Gospodarstwo Rolne Konstantowo sp. z o.o.  
 Prezes zarządu Michał Rogoziewicz  
 Konstantowo 12  
 89-115 Mroczka  
 tel. 509-788-889  
 NIP: 558-186-40-40  
 KRS: 0000613936

**Regionalna Dyrekcja Ochrony  
 Środowiska w Bydgoszczy  
 ul. Dworcowa 81  
 85-009 Bydgoszcz**

**Dotyczy: pismo z dnia 06.11.2020 r. znak WOO.4221.143.2020.JO.2**

W nawiązaniu do treści pisma **WOO.4221.143.2020.JO.2** przedkładam poniższe wyjaśnienia dotyczące przedsięwzięcia polegającego na budowie biogazowni rolniczej wykorzystującej wytwarzany biogaz do wytwarzania za pośrednictwem 2 modułów kogeneracyjnych energii elektrycznej oraz ciepłej o łącznej mocy do 1,6 MW, które zlokalizowane zostaną na nieruchomości oznaczonej w ewidencji gruntów nr 221/2 obręb Sitno, gmina Sośno, powiat sępoleński.

**Rys. 1** Najbliższe otwory studzienne w stosunku do granic dz.ew. 221/2 (niebieskie punkty), granica dz.ew. 221/2 – żółty obrys, CBDG – numer ujęcia wg Centralnego Banku Danych Hydrogeologicznych [18]

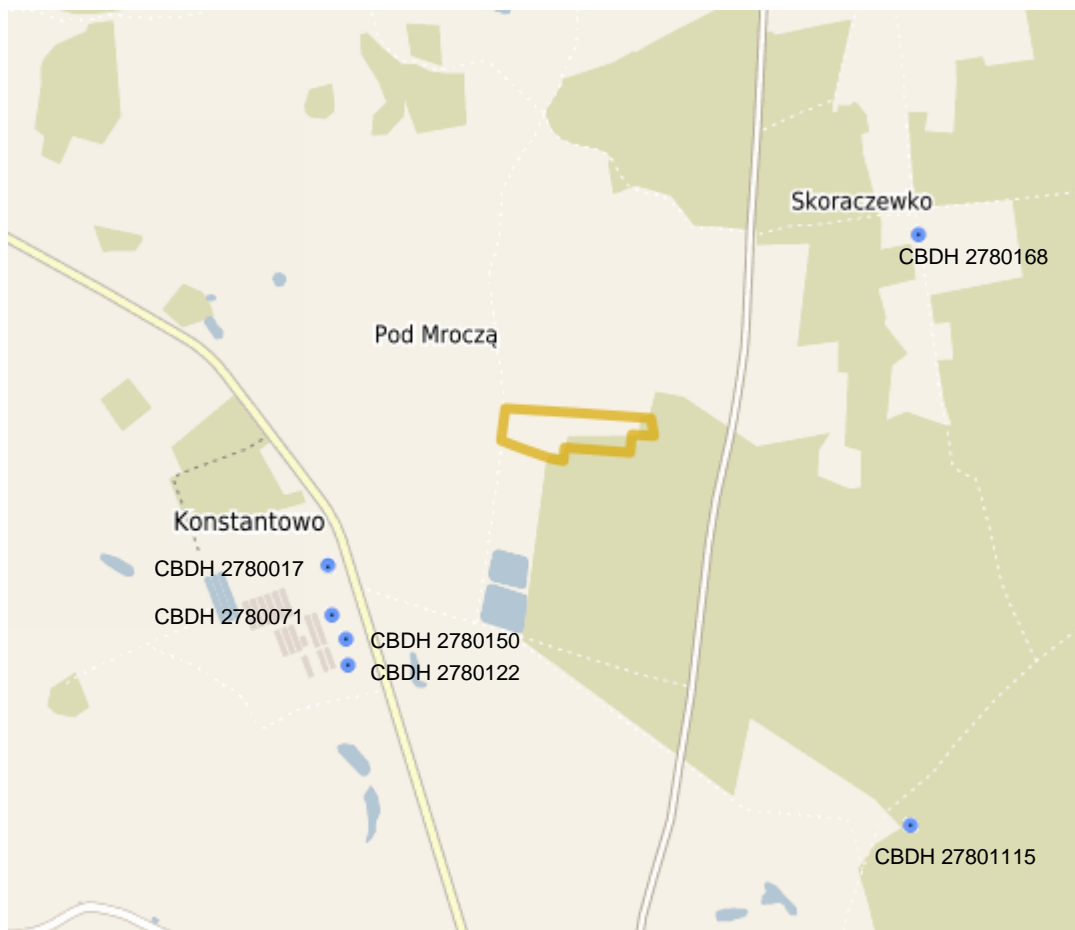
## 20. Lokalizacja najbliższych studni i ujęć wód podziemnych na potrzeby zaopatrzenia ludności oraz ich stref ochronnych, a także wskazanie, czy planowana inwestycja znajduje się w granicach takiej strefy

Lokalizację wymienionych w tabeli 18 otworów, na tle granic dz.ew. 221/2 przedstawiono na rysunku poniżej.

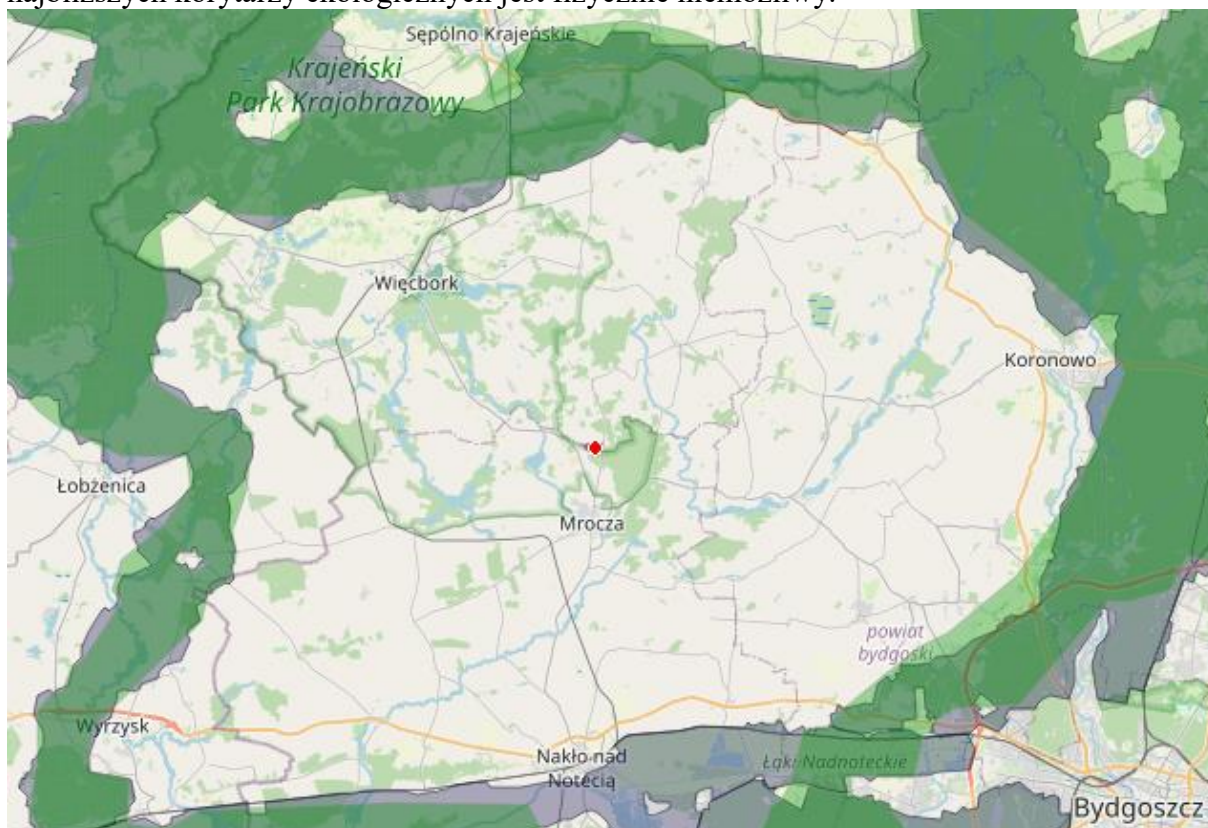
## 26. Przedstawienie informacji na temat korytarzy ekologicznych zwierząt (w tym o znaczeniu lokalnym oraz ponadlokalnym)

Miejsce realizacji przedsięwzięcia – budowy biogazowni rolniczej, na tle korytarzy ekologicznych przedstawiono na rysunku poniżej. Na podstawie danych prezentowanych na
